CONTESTACIÓN A CONSULTAS DE LA LICITACIÓN 6012200234 – OBRAS DE SUSTITUCIÓN DE AMPLIFICADORES TETRA DE RF POR REPETIDORES ÓPTICOS EN LÍNEA 10

Figura 5. Instalación actual Cuatro Vientos - Joaquín Vilumbrales

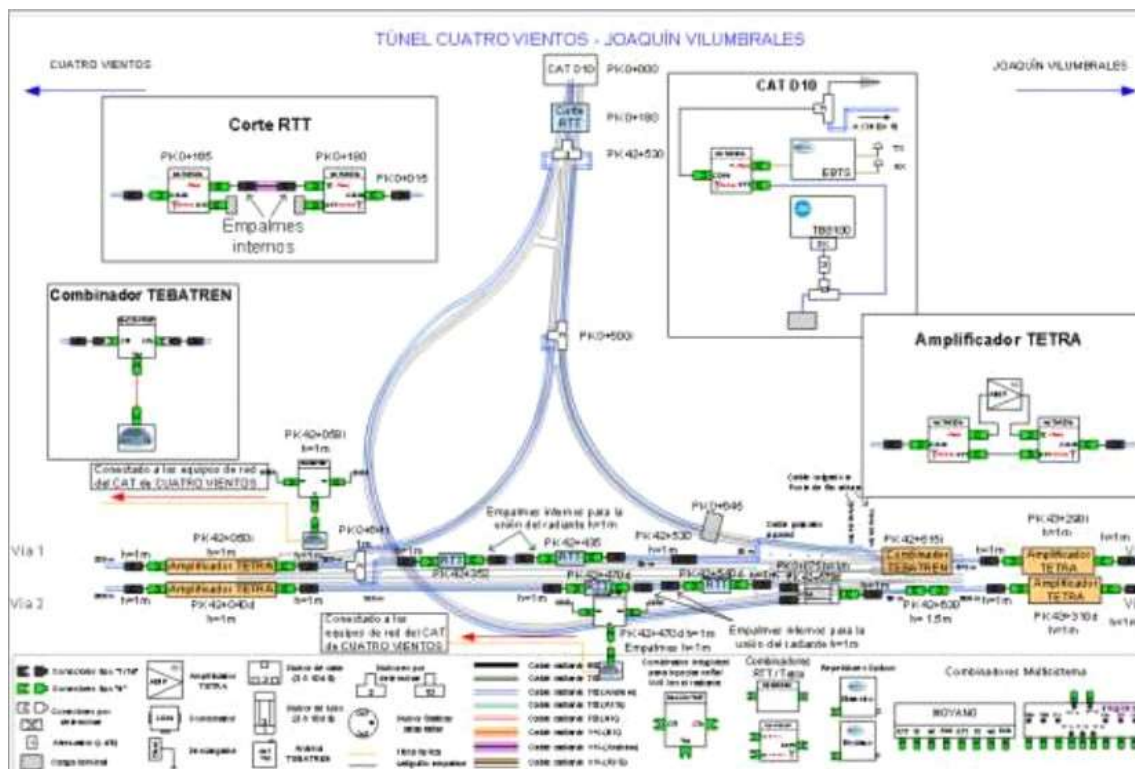
Les agradecería que nos facilitasen el plano de la figura 5 (pág. 11 del PPT) con una mayor resolución para poder verlo con mayor claridad y así poder entender cómo está la instalación actual entre Cuatro Vientos y -Joaquin Vilumbrales.

Esta es la figura que no se ve con claridad y que necesitaríamos en otro formato más legible.

En relación a su consulta, informarles de que como documentación adicional, se ha publicado el documento “Plano sistema radiante L10” el cual, da respuesta a la consulta planteada.
